Příloha č. 5ZC
Vyhodnocení připomínek obcí a veřejnosti

- **Návrh Změny č. 2 Územního rozvojového plánu**
- **Vyhodnocení vlivů návrhu Změny č. 2 Územního rozvojového plánu na udržitelný rozvoj území**
- **návrhy jednotlivých územních opatření k akceleračním oblastem vymezeným v návrhu Změny č. 2 Územního rozvojového plánu**

Příloha č. 5zc – Vyhodnocení připomínek obcí a veřejnosti

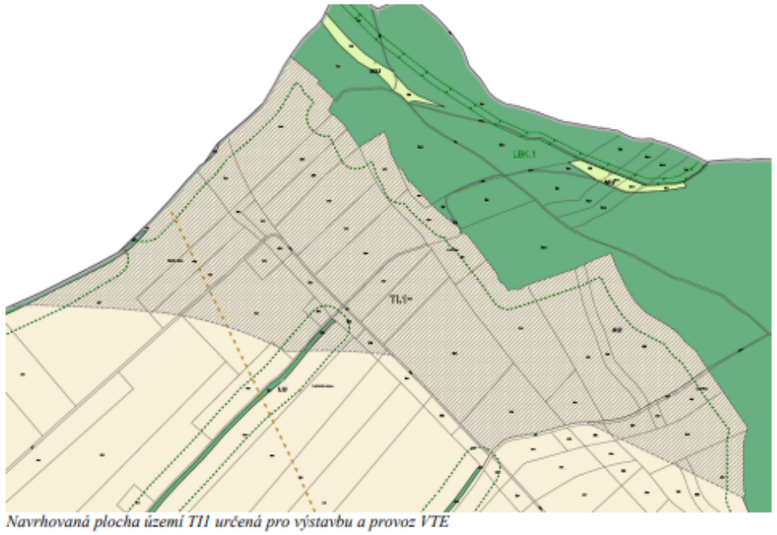
Poř.č.	Připomínkové místo	Číslo jednací	Článek	AO	Připomínka	Vyhodnocení
					Navrhovaná plocha TI1 určená v rámci připravované změny územního plánu Obce pro výstavbu a provoz VTE je vyznačena na této mapce:

*Navrhovaná plocha území TI1 určená pro výstavbu a provoz VTE* **Požadavek: Obec Karle požaduje zmenšit zónu AOV19 na plochu území TI1 v souladu s připravovanou změnou územního plánu Obce tak, aby území bylo racionálně využito, ale současně daná lokalita nebyla neúnosně zatížena výstavbou větrných elektráren a dále, aby byl zajištěn soulad územně plánovací dokumentace na všech úrovních.** **Ad b) <u>Nezohlednění připomínek Ministerstva obrany ČR</u>** V územním opatření nebyly zohledněny připomínky Ministerstva obrany ČR ve vztahu k existujícímu **radiolokačnímu stanovišti – radaru Pomezí, který zajišťuje ostrahu vzdušného prostoru ČR**. Vzhledem k blízkosti radaru Pomezí k navrhované AOV19 podléhá umístění každé VTE v této lokalitě předchozímu schválení Ministerstva obrany, neboť umístění dalších VTE v lokalitě přitom může ohrozit **fungování radiolokátoru v blízkosti Poličky a ostrahu okolního vzdušného prostoru**. Odůvodnění opatření obecné povahy pro akcelerační oblast AOV19 Trstěnice přitom tuto skutečnost **dostatečně nezohledňuje**, pouze uvádí, že: *„Omezení výšky VTE je stanoveno s ohledem na blíže nespecifikovaný požadavek Ministerstva obrany na výšku VTE od 50 do 230 m dle vzdálenosti od radaru.“* Obec Karle odkazuje na přípis Ministerstva obrany ČR „Poskytnutí informací podle § 14 odst. 5 písm. d) zákona č. 106/1999 Sb., o svobodném přístupu k informacím“ ze dne 20.5.2026, č.j. MO 504850/2026-8694, sp. zn. SpMO 45931/2026-8694, ve kterém Ministerstvo obrany ČR na žádost obce Květná mj. uvedlo, že ve svém stanovisku k návrhu Změny č. 2 ÚRP **navrhované akcelerační oblasti AOV19 Trstěnice a AOV37 Karle <u>omezuje výškově.</u>** **Požadavek: Obec Karle požaduje, aby ve vymezení AOV19 byly řádně zohledněny výškové limity pro VTE stanovené Ministerstvem obrany ČR pro zajištění řádného fungování radaru Pomezí zajišťujícího ostrahu vzdušného prostoru ČR.**

*Obr. 1.: Mapa AOV v okolí Nové Paky* *Obr. 2.: Mapa s vymezením UNESCO Geopark Český ráj*

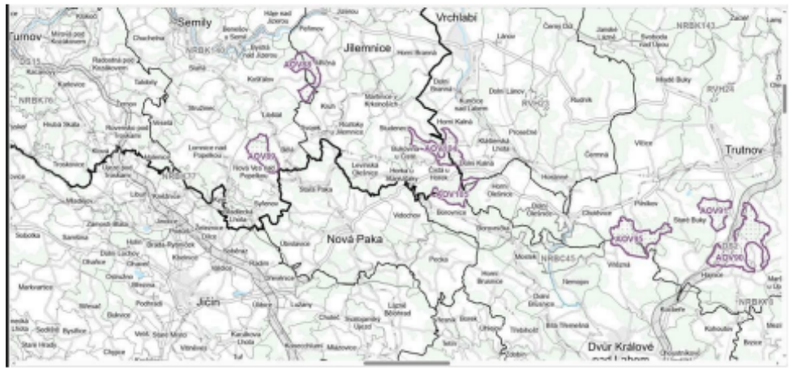
Poř.č.	Připomínkové místo	Číslo jednací	Článek	AO	Připomínka	Vyhodnocení
					V případě území s mimořádně vysokou krajinářskou, kulturní a historickou hodnotou je nezbytné aplikovat princip přiměřenosti zásahu a zásadu předběžné opatrnosti. Pokud není jednoznačně prokázána odpovídající efektivita využití území, nelze odůvodnit zásadní proměnu krajinného rázu Podkrkonoší a Novopacka

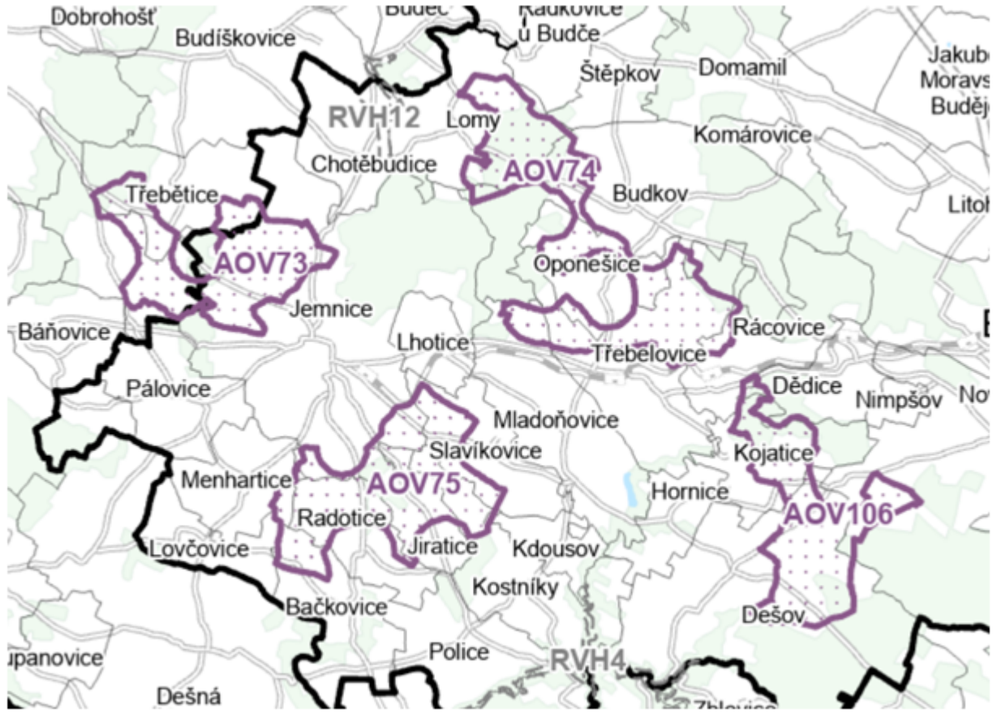
*1Výřez z grafické části návrhu změny ÚRP, na kterém je vidět obklopení Jemnice a obcí mikroregionu Jemnicko jednotlivými AOV* Namítáme, že návrh změny ÚRP nedostatečně posuzuje vliv jednotlivých AOV na podatele, a to z hlediska všech zkoumaných vlivů, zejména pak z hlediska dopadů na životní prostředí, charakter území a krajinu. V odůvodnění návrhu změny ÚRP sice pořizovatel uvádí, že *„oblasti, u kterých autorizované osoby identifikovaly významné negativní nebo kumulativní vlivy byly z návrhu dokumentace pro společné jednání a veřejné projednání vyloučeny,“* dále ale nijak nerozvádí, jak byly kumulativní vlivy hodnoceny a u kterých AOV byly posuzovány. Ve vztahu k AOV v blízkosti podatele poté odůvodnění návrhu změny ÚRP kumulativní vlivy nijak nehodnotí. Vyhodnocení vlivů návrhu změny ÚRP na udržitelný rozvoj území poté uvádí, že *„potenciálně nejsilněji se kumulativní vlivy projevují v oblasti Nízkého Jeseníku, kde bylo navrženo více AO“*. Další území, kde bylo navrženo více AOV, tedy např. v širším okolí Jemnice, ale vyhodnocení vlivů nezmiňuje. **Návrh změny ÚRP tak zcela nedostatečně vyhodnocuje možné kumulativní vlivy v oblasti území podatele a neuvádí žádné posouzení kumulativních vlivů na nepřípustnou zátěž území jako celku (širší okolí Jemnice), hlukovou zátěž či jednotlivé složky životního prostředí (viz dále v textu).** Pokud se počítá, že kumulativní vlivy budou řešeny až v navazujících řízeních je tento postup v rozporu se smyslem koncepčního plánování i s účelem vymezování akceleračních oblastí. Akcelerační oblasti jsou zaváděny právě za účelem zjednodušení a urychlení povolovacích procesů. Pokud však zásadní otázky, jako je posouzení kumulativních vlivů na krajinný ráz, nejsou vyhodnoceny již na úrovni opatření obecné povahy, dochází k nepřípustnému přenesení těchto klíčových aspektů do navazujících řízení, jejichž rozsah má být naopak omezen. **Tím vzniká vnitřní rozpor: na jedné straně jsou vymezovány plochy s předpokladem jejich vhodnosti a zjednodušeného povolování, na straně druhé však nejsou posouzeny základní vlivy, které mohou vést k jejich faktické nepoužitelnosti. Takový postup je v rozporu s požadavkem na**

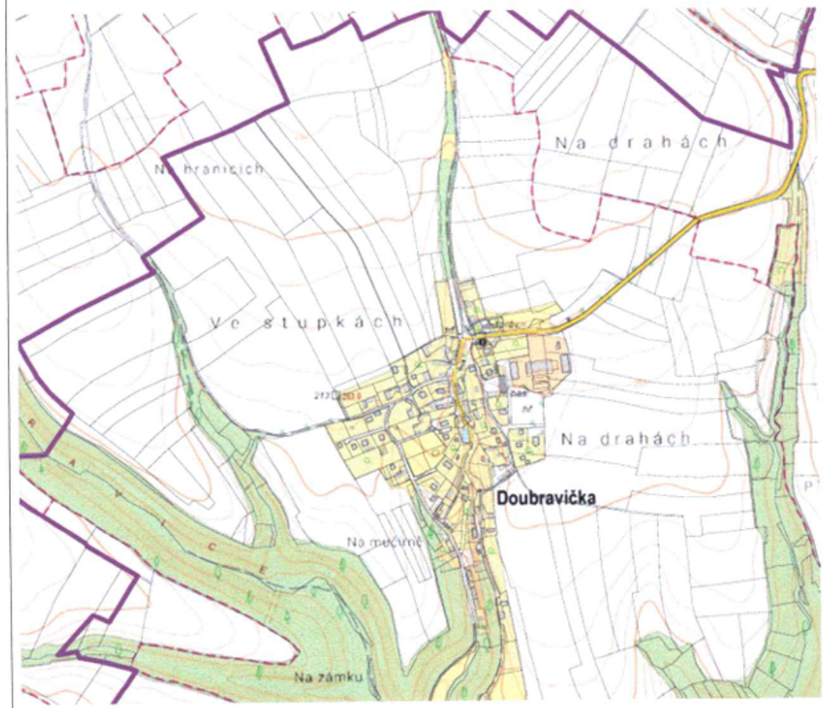
Poř.č.	Připomínkové místo	Číslo jednací	Článek	AO	Připomínka	Vyhodnocení
					nedostačující. Hlukovou studii nejasné kvality si investor sice nechá zpracovat, ale ta nepochybně jen potvrdí, že je vše v pořádku a nikdo nebude ničím obtěžovaný. Navíc se bude argumentovat tím, že AO už přece byla vymezena a bylo vyhodnoceno, že hlukové limity překročeny nebudou a vlivy na lidské zdraví jsou zanedbatelné (protože jde o „příjemné šumění lesa“), a proto logicky v AOV82 mají být VTE. Z toho plyne, že postup navrhovaný Změnou č. 2 je neakceptovatelný. Hlukové vlivy se jednoduše mají řešit v rané fázi, kdy jsou ještě možnosti alternativních řešení otevřeny a ne tehdy, kdy už je prakticky jisté, že VTE v lokalitě budou a nikdo s tím nic nesvede. AOV82 je konkrétně ve vztahu k území vymezena takto (fialová linka):

Z toho je zřejmé, že je AOV82 značně blízko zastavěnému území, a je evidentní, že k obtěžování hlukem dojde. Obec je více jak z 50 % obklopena AOV82. Navíc z uvedeného plyne, že obec už nemůže uvažovat o rozvoji směrem k hranici AOV82, což představuje výše zmíněný vážný zásah do práva na samosprávu. Nemluvě o značném snížení cen nemovitostí a pozemků. Vyhodnocení vlivů územního opatření vůbec neřeší infrazvuk, ačkoliv o jeho negativních dopadech hovoří odborníci. Např. v rešerši Ing. Markéta Miháliková, Ph.D z Katedry pedologie a ochrany půd, Fakulty agrobiologie, potravinových a přírodních zdrojů České zemědělská univerzity v Praze nazvané „Proč se větrné elektrárny nehodí do blízkosti obcí: vědecké důkazy o jejich negativních dopadech“ se uvádí:

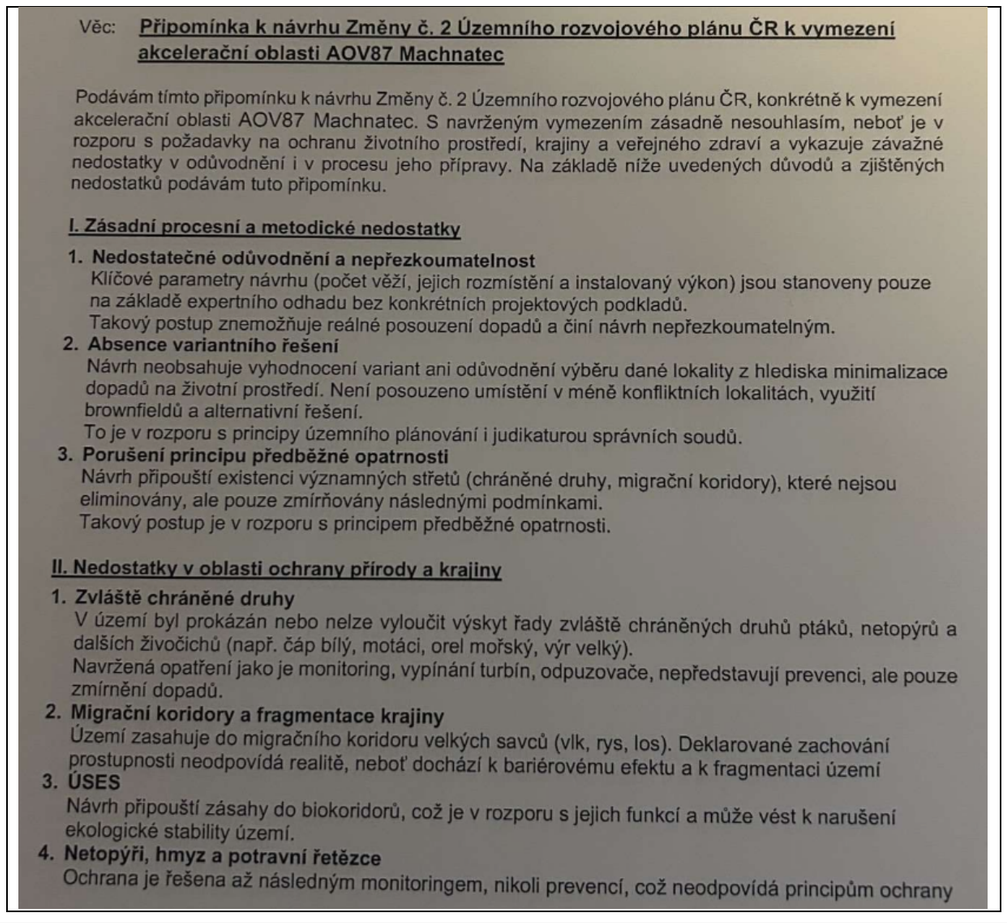
Věc: **Připomínka k návrhu Změny č. 2 Územního rozvojového plánu ČR k vymezení akcelerační oblasti AOV87 Machnatec** Podávám tímto připomínku k návrhu Změny č. 2 Územního rozvojového plánu ČR, konkrétně k vymezení akcelerační oblasti AOV87 Machnatec. S navrženým vymezením zásadně nesouhlasím, neboť je v rozporu s požadavky na ochranu životního prostředí, krajiny a veřejného zdraví a vykazuje závažné nedostatky v odůvodnění i v procesu jeho přípravy. Na základě níže uvedených důvodů a zjištěných nedostatků podávám tuto připomínku. **I. Zásadní procesní a metodické nedostatky** 1. **Nedostatečné odůvodnění a nepřezkoumatelnost** Klíčové parametry návrhu (počet věží, jejich rozmístění a instalovaný výkon) jsou stanoveny pouze na základě expertního odhadu bez konkrétních projektových podkladů. Takový postup znemožňuje reálné posouzení dopadů a činí návrh nepřezkoumatelným. 2. **Absence variantního řešení** Návrh neobsahuje vyhodnocení variant ani odůvodnění výběru dané lokality z hlediska minimalizace dopadů na životní prostředí. Není posouzeno umístění v méně konfliktních lokalitách, využití brownfieldů a alternativní řešení. To je v rozporu s principy územního plánování i judikaturou správních soudů. 3. **Porušení principu předběžné opatrnosti** Návrh připouští existenci významných střetů (chráněné druhy, migrační koridory), které nejsou eliminovány, ale pouze zmírňovány následnými podmínkami. Takový postup je v rozporu s principem předběžné opatrnosti. **II. Nedostatky v oblasti ochrany přírody a krajiny** 1. **Zvláště chráněné druhy** V území byl prokázán nebo nelze vyloučit výskyt řady zvláště chráněných druhů ptáků, netopýrů a dalších živočichů (např. čáp bílý, motáci, orel mořský, výr velký). Navržená opatření jako je monitoring, vypínání turbín, odpuzovače, nepředstavují prevenci, ale pouze zmírnění dopadů. 2. **Migrační koridory a fragmentace krajiny** Území zasahuje do migračního koridoru velkých savců (vlk, rys, los). Deklarované zachování prostupnosti neodpovídá realitě, neboť dochází k bariérovému efektu a k fragmentaci území 3. **ÚSES** Návrh připouští zásahy do biokoridorů, což je v rozporu s jejich funkcí a může vést k narušení ekologické stability území. 4. **Netopýři, hmyz a potravní řetězce** Ochrana je řešena až následným monitoringem, nikoli prevencí, což neodpovídá principům ochrany	**Akceptováno.** Akcelerační oblast AOV87 Machnatec byla vypuštěna.

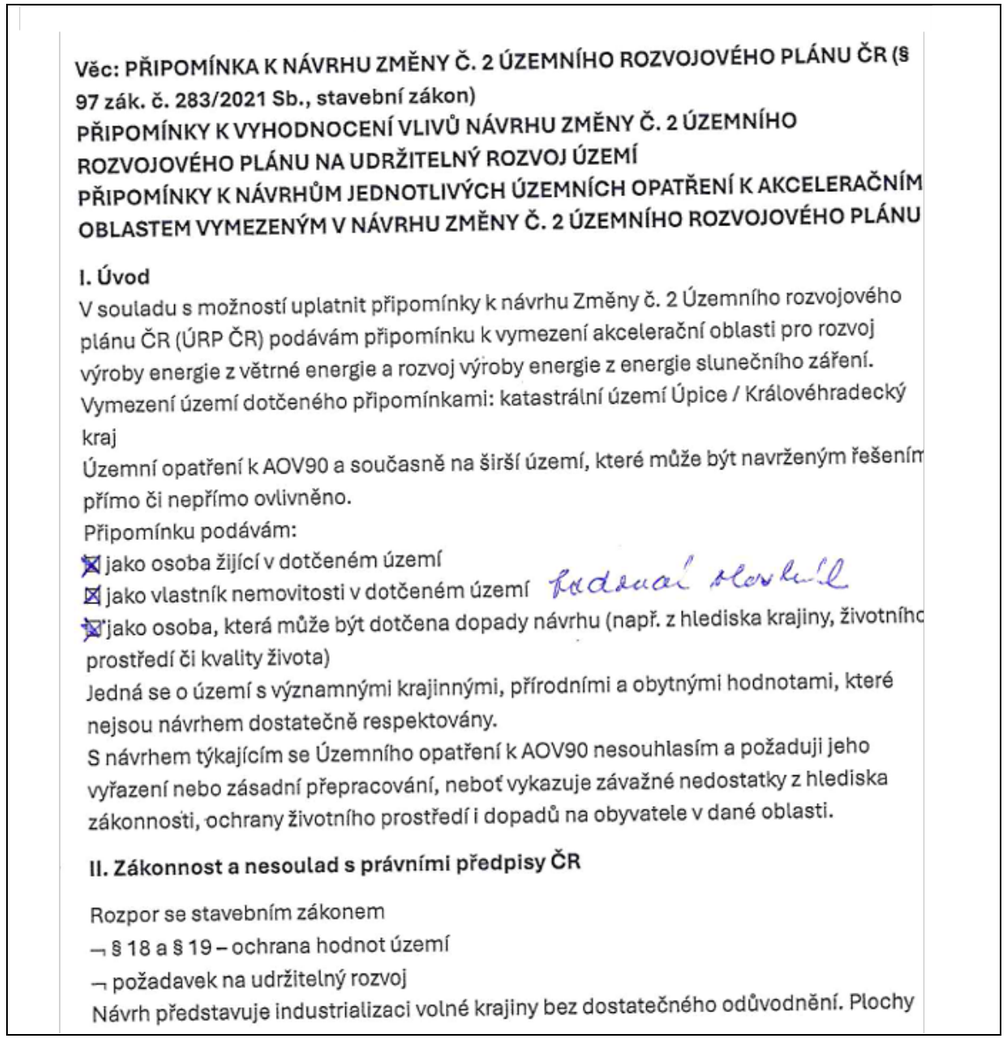
Poř.č.	Připomínkové místo	Číslo jednací	Článek	AO	Připomínka	Vyhodnocení
5602.	Fuks Daniel	MMR-41865-2026-81	99czzn	AOV90

**Akceptováno.** Akcelerační oblast AOV90 Studenec byla vypuštěna.

*Pozn: Žlutá kruhová plocha představuje „Nebezpečnou oblast D7 Strážitě“ s poznámkou Likvidace výbušnin H24. Tato oblast je **bez výškového limitu**. S AO se překrývá pouze minimálně, v těsném okolí velkých existujících FVE v JZ části, plošně se jedná o jednotky procent výměry AO.*

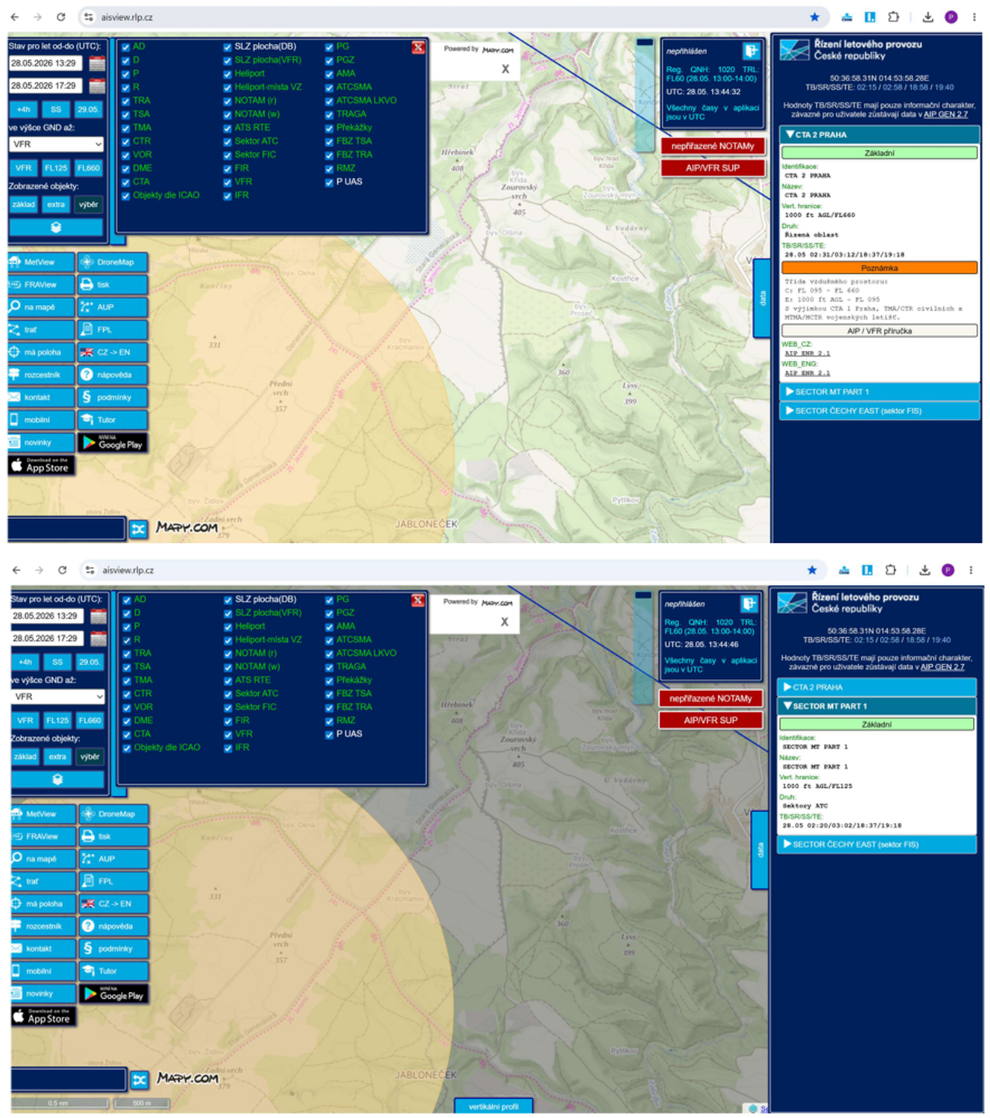
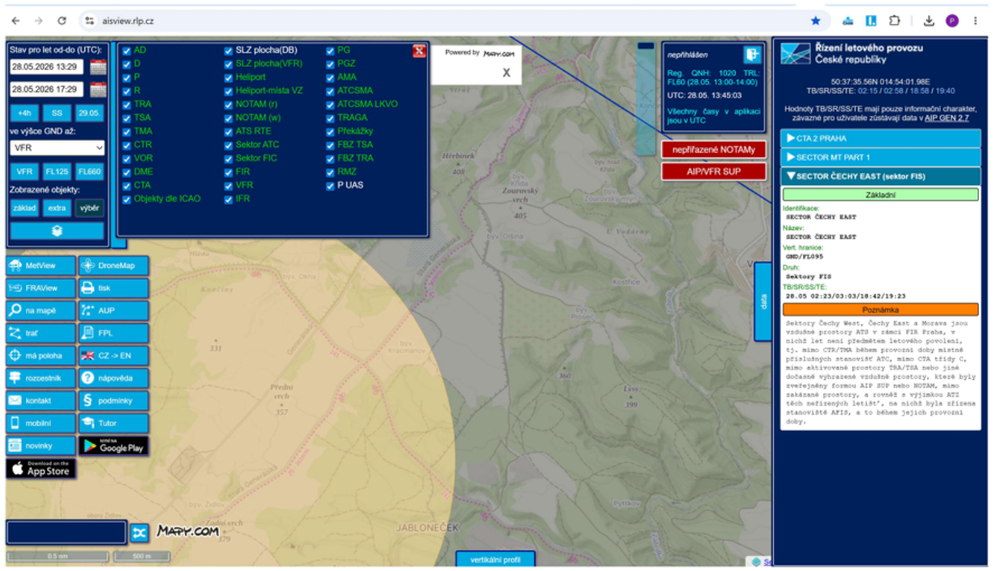
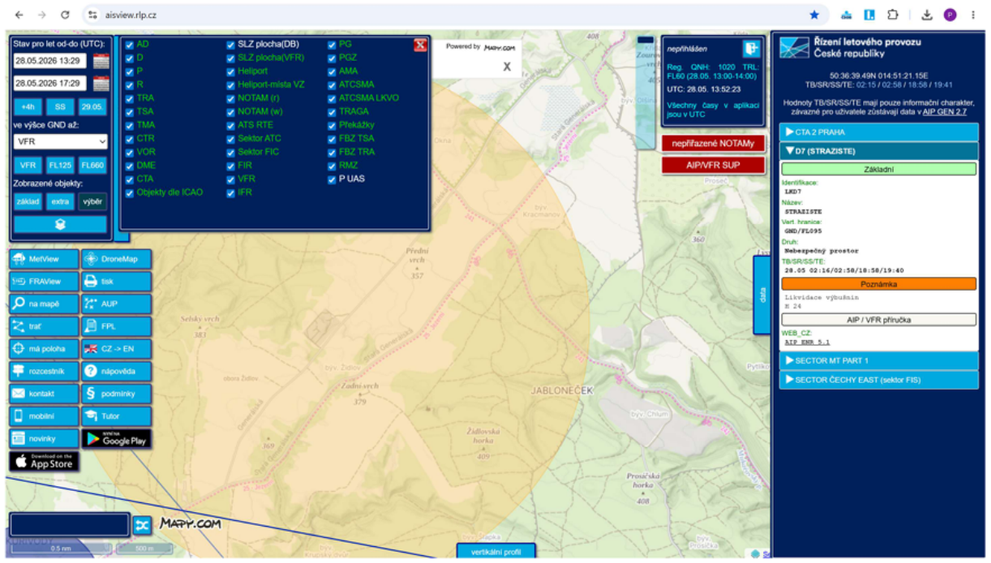
Poř.č.	Připomínkové místo	Číslo jednací	Článek	AO	Připomínka	Vyhodnocení
					absolutním plošným restrikcím před ústavně zaručeným právem připomínkujícího svobodně podnikat a realizovat legální ekonomickou aktivitu. Pokud tyto naše exaktní odborné a právní argumenty nebudou pořizovatelem v rozhodnutí o připomínkách řádně, individuálně a s oporou ve specifikovaných datech (modely viditelnosti, prokázání nutnosti 185m limitu v lese, ekonomická SEA analýza dopadu odstávek na rentabilitu podnikání) vypořádány, bude případně přijaté Opatření obecné povahy zatíženo závažnou vadou nepřezkoumatelnosti a neproporcionality. *Příloha č. 1 – Výpis z portálu AisView ŘLP k výškovým limitům nad AOV26*
